**Pratica di assoggettabilità a VIA ai sensi dell'art.19 della
L.R.4/2016 per progetto di riconversione impianto a biogas da
FORSU in impianto per la produzione di biometano da FORSU
presso il polo rifiuti Etra di Bassano del Grappa**

**Risposta alla richiesta di integrazioni ai sensi dell'art. 19, c. 6. del
d.Lgs n. 152/2006 e ss.mm.ii. prot.n. 6943 del 13/02/2020
Provincia di Vicenza**

OGGETTO: Risposta alle integrazioni (Prot. 6943 del 13/02/2020) inerenti la Valutazione Previsionale di Impatto Acustico relativa al progetto di riconversione impianto a biogas da FORSU in impianto per la produzione di biometano da FORSU di ETRA S.p.A. presso Quartiere Prè, via dei Tulipani, 30/3 in Bassano del Grappa (VI).

Figura 1: Estratto da "Carta delle fragilità" – Tavola 2 P.T.C.P. Provincia di Vicenza

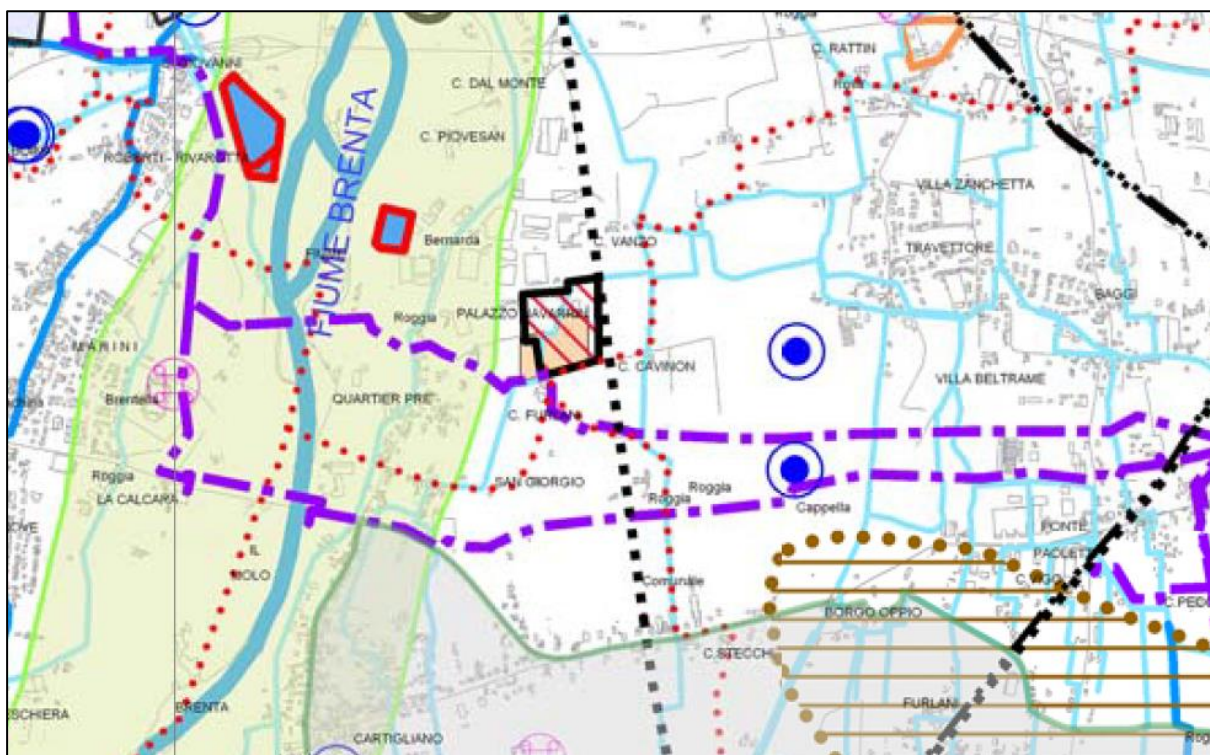
1. P.T.C.P. Tavola 2 – Carta delle fragilità, “Linee elettriche (art. 10) – da 133 a 221 kW: analisi della relazione tra l’area interessata e la sensibilità indicata;
2. P.A.T. del Comune di Bassano del Grappa: approfondimento inerente all’idoneità edificatoria dei terreni;
3. P.I. del Comune di Bassano del Grappa: approfondimento inerente i parametri edilizi del Piano degli interventi e l’esclusione di parte dell’area dalla possibilità di utilizzo del reddito edilizio.

Con riferimento al progetto in esame, va osservato che, come si evince dalle tavole riportate nello Studio Preliminare Ambientale e relative allo stato di progetto nel sito, nessuna nuova edificazione riguarda l'area posta lungo il confine nord-est del sito. Tra le nuove installazioni previste dal progetto, la più prossima al limite della fascia di rispetto dell'elettrodotto sarebbero le nuove torce, poste nella versione originale a più di 100 m di distanza da tale limite e, adesso, sulla base di quanto esposto in premessa al capitolo, collocate a questo punto a circa 150 m dal limite della fascia di rispetto.

Pertanto, si può concludere che il progetto in esame non comporta alcuna interazione con l'elettrodotto e con la sua fascia di rispetto, neanche nell'ipotesi di possibili adeguamenti sulla linea stessa.

Figura 6: diagramma di flusso opzione 1 - lavaggio con soluzione di K_2CO_3

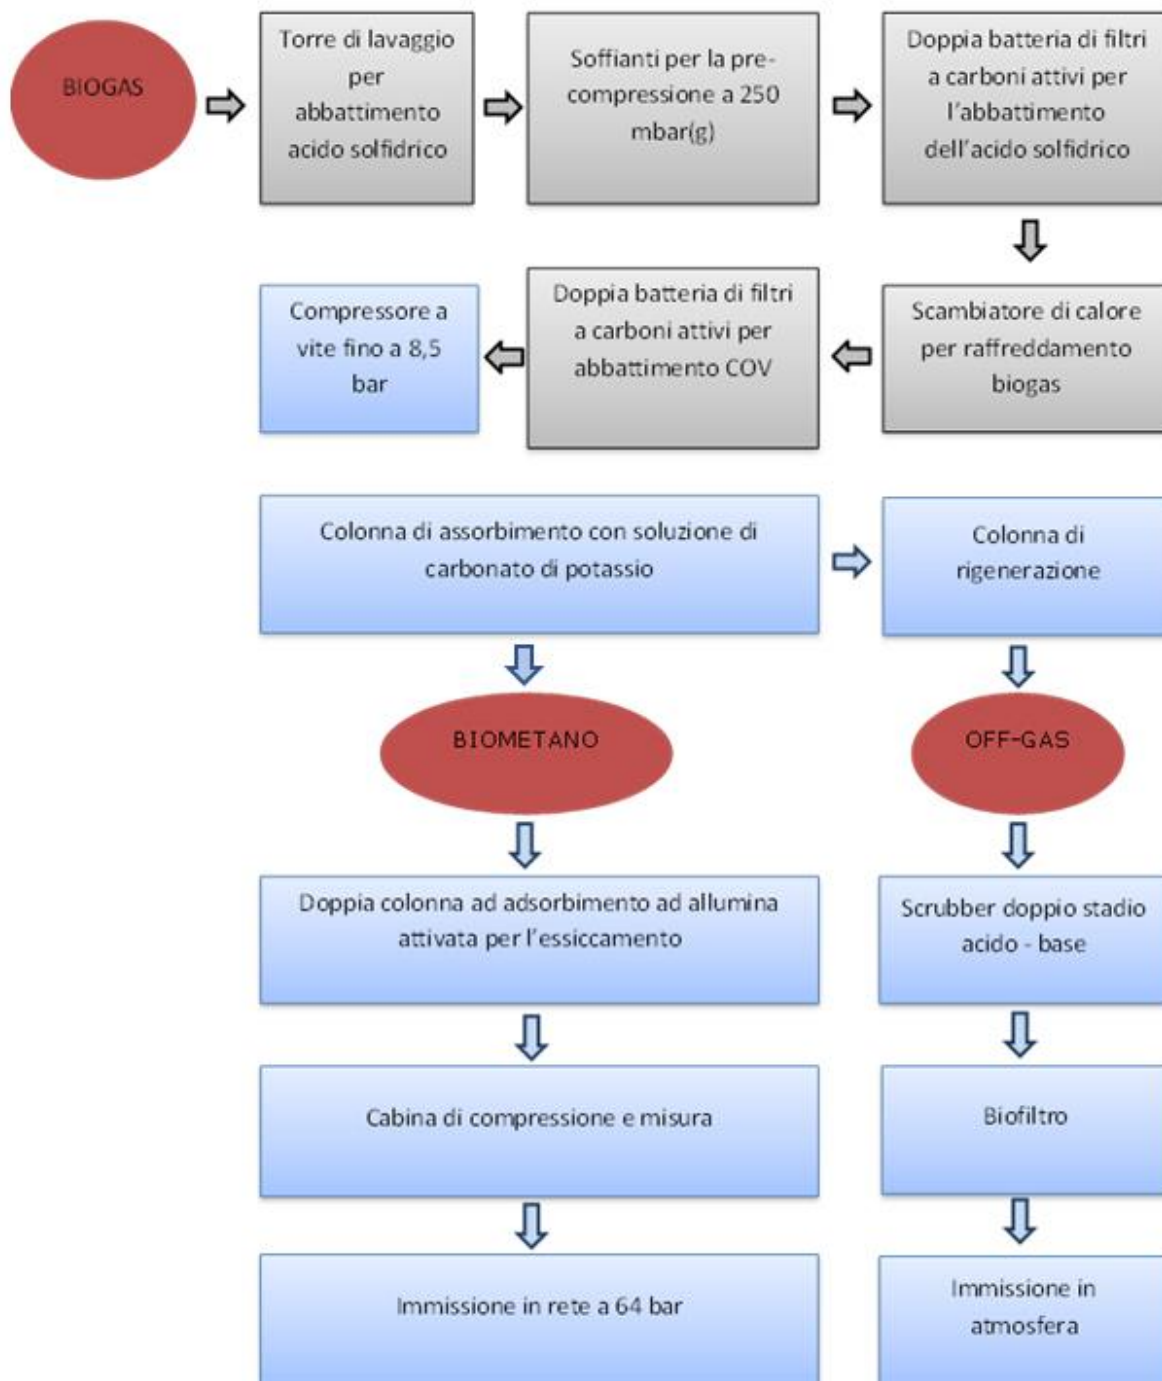
- 1- Il processo di purificazione del biogas a biometano nelle due opzioni 1 e 2;
- 2- Le nuove modalità di approvvigionamento energetico (energia elettrica, calore e energia frigorifera);

L'opzione di trattamento 1 (fig.6), lavaggio con carbonati di potassio, prevede nella *fase di pretrattamento* le seguenti unità di rimozione:

Nella colonna di assorbimento una soluzione acquosa di carbonato di potassio a 70-80 °C lava in controcorrente il biogas proveniente dalla parte inferiore del reattore. Il liquido che ha assorbito la CO₂ (soluzione di bicarbonato di potassio - KHCO₃) si raccoglie nel fondo della colonna e viene inviato alla rigenerazione. Qui viene riscaldata fino a 95-100°C e, dopo flash per recuperare eventuali frazioni di CH₄, alimenta una colonna di rigenerazione dove la CO₂ viene liberata per stripping con vapore e il bicarbonato ridiventa quindi carbonato di potassio. Il liquido rigenerato viene in parte inviato alla colonna di assorbimento e in parte passa attraverso un ribollitore dove, scaldandosi, genera il vapore necessario allo stripping.

FIGURA 2

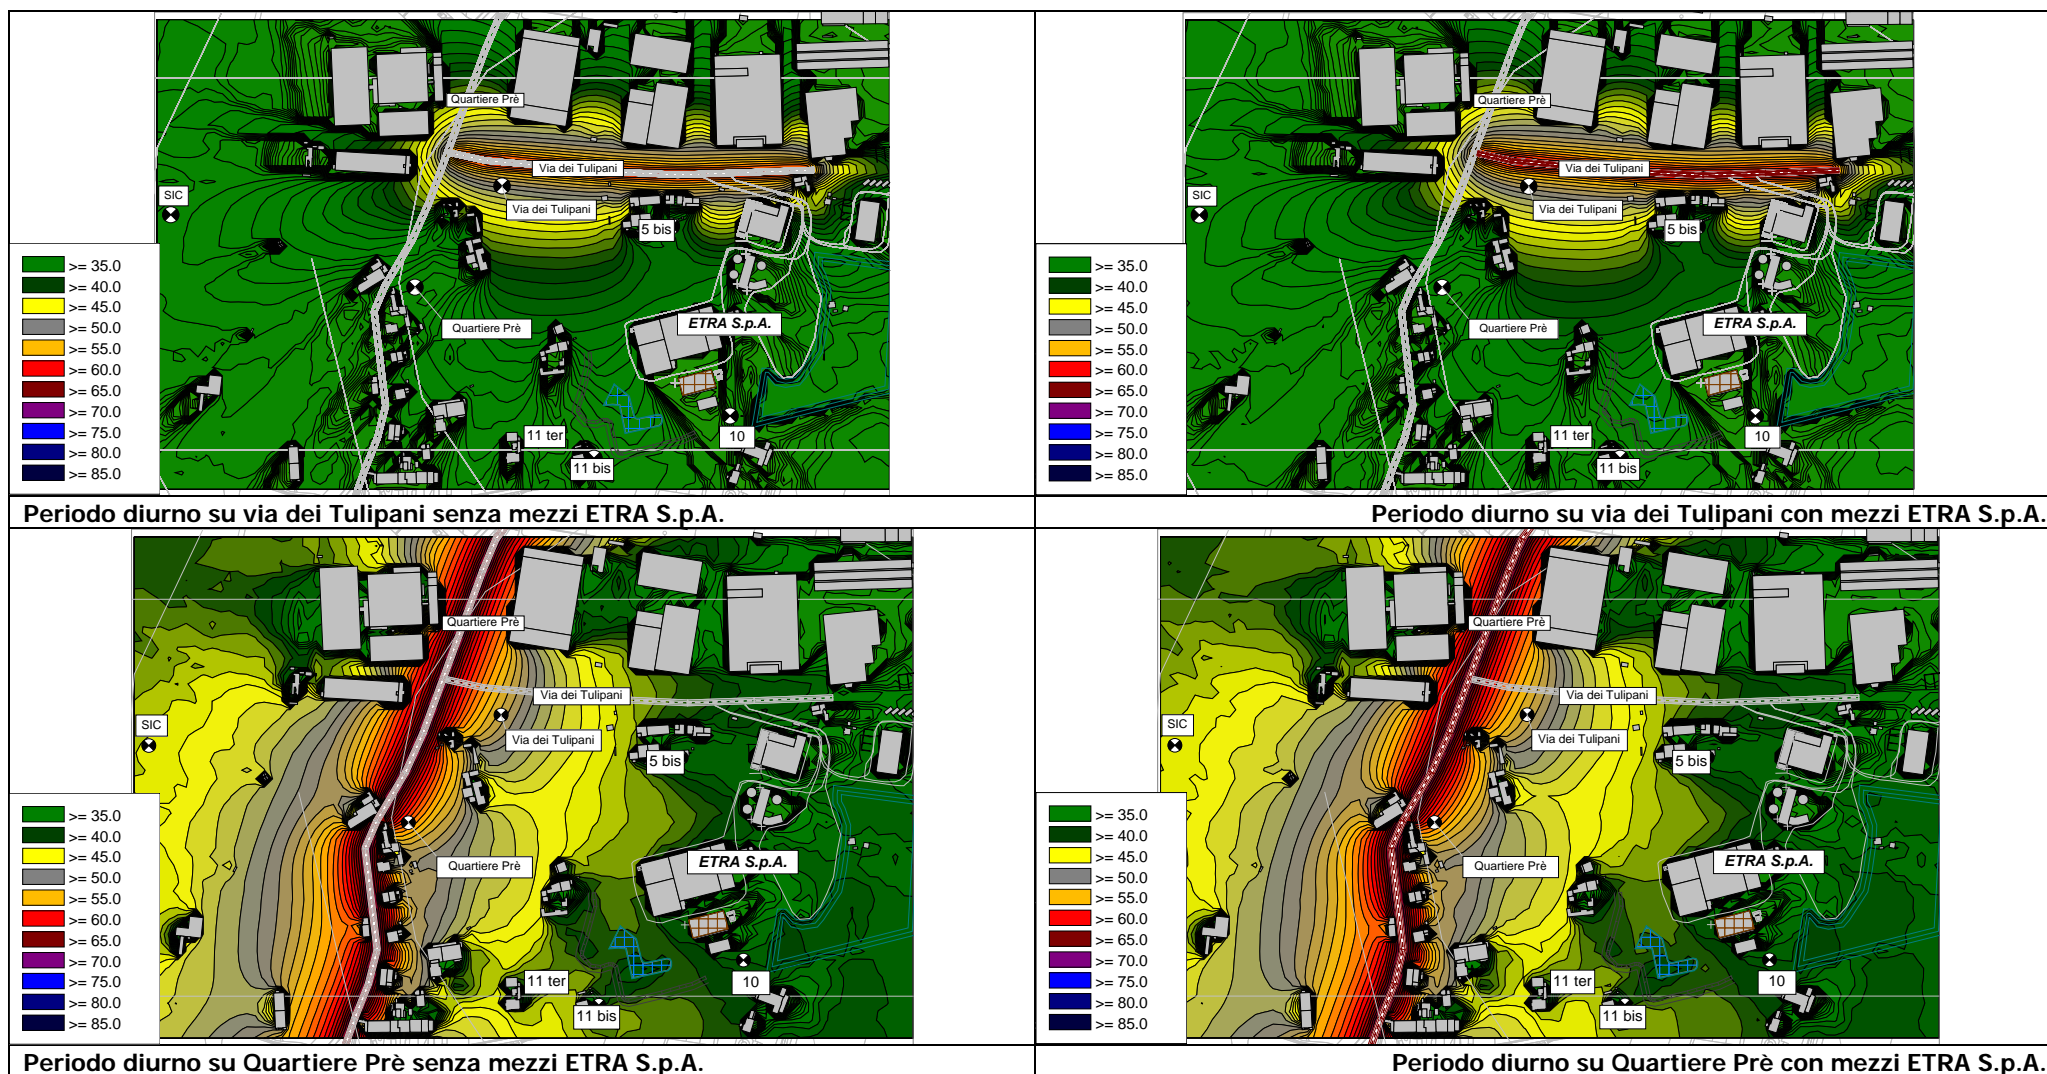
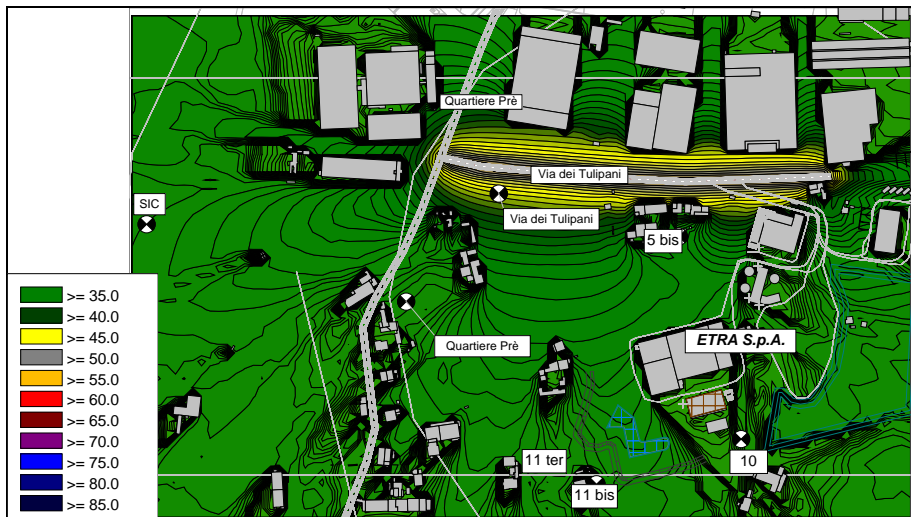
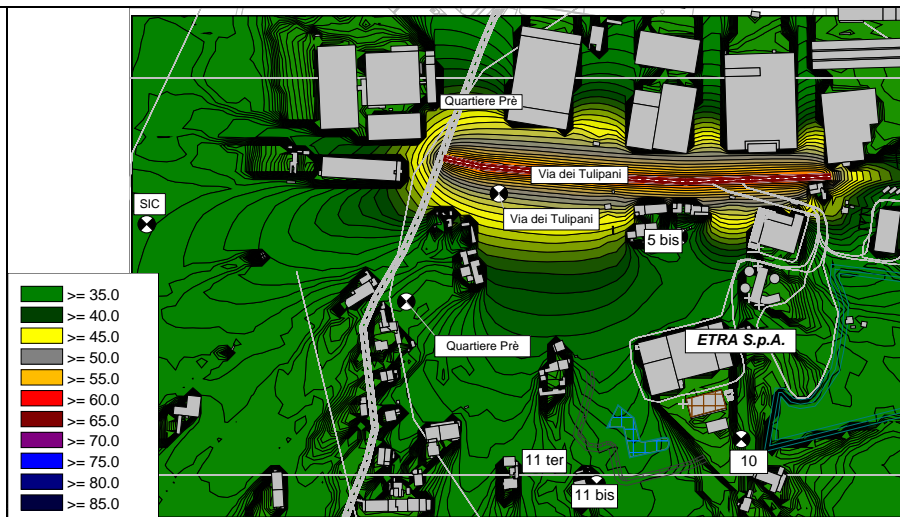
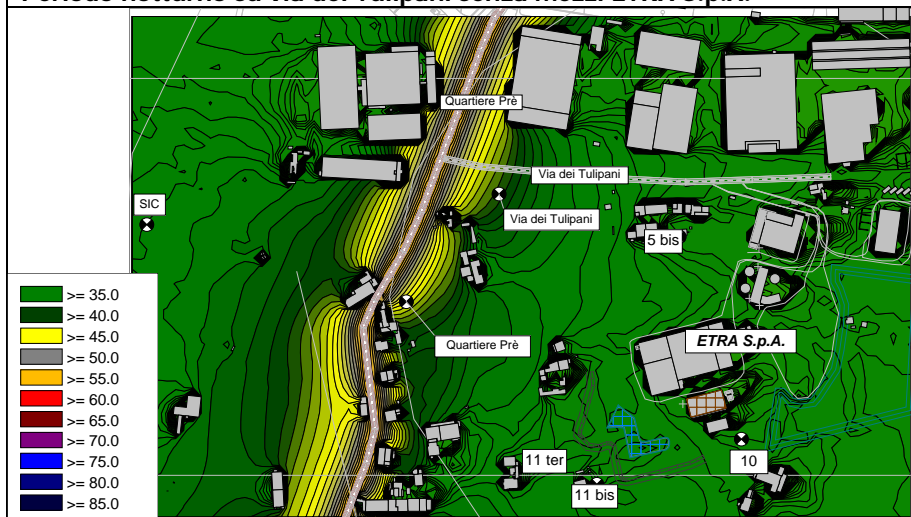
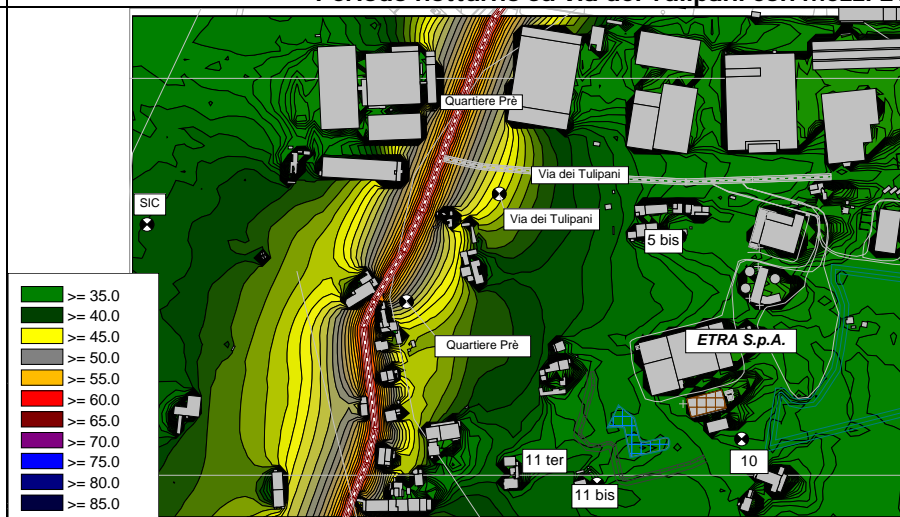
9. Manca nella valutazione l'analisi del traffico indotto, con indicazioni riferibili sui percorsi di collegamento alle strade principali usati dai mezzi di trasporto del materiale in ingresso e in uscita dal lotto, sul numero dei mezzi dell'attività e sulle emissioni di rumore prodotte dal traffico indotto dell'attività sulle strade afferenti l'area in esame, allo scopo di valutare l'effettiva incidenza dei livelli incrementali prodotti dai mezzi – soprattutto pesanti – dell'attività in funzione dell'effettiva classificazione secondo la tabella 2 del DPR n. 142/2004 delle infrastrutture stradali percorse dai mezzi aziendali e privati leggeri e pesanti. Tali livelli, anche come sommatoria degli effetti con il traffico esterno all'attività saranno confrontati con i limiti delle infrastrutture stradali percorse dai mezzi di trasporto di cui sopra. A riguardo si evidenziano anomalie relative ai livelli di rumore rilevati e usati per il confronto con i limiti normativi: non si ritiene opportuna la scelta dei periodi di misura sia in diurno che in notturno, avendo il tecnico operato i monitoraggi con tempi di misura brevi.

- Leq diurno stimato su via dei Tulipani: 51,5 dBA
- Leq notturno stimato su via dei Tulipani: 49,4 dBA
- Leq diurno stimato su Quartiere Prè: 57,4 dBA
- Leq notturno stimato su Quartiere Prè: 48,9 dBA

A scopo maggiormente esaustivo si indicano nella Figura 2 sottostante, i confronti delle simulazioni diurne e notturne sul tempo di riferimento T_R mettendo a confronto lo scenario acustico delle due strade di collegamento al polo rifiuti, in assenza dei mezzi di ETRA S.p.A. ed in presenza degli stessi.
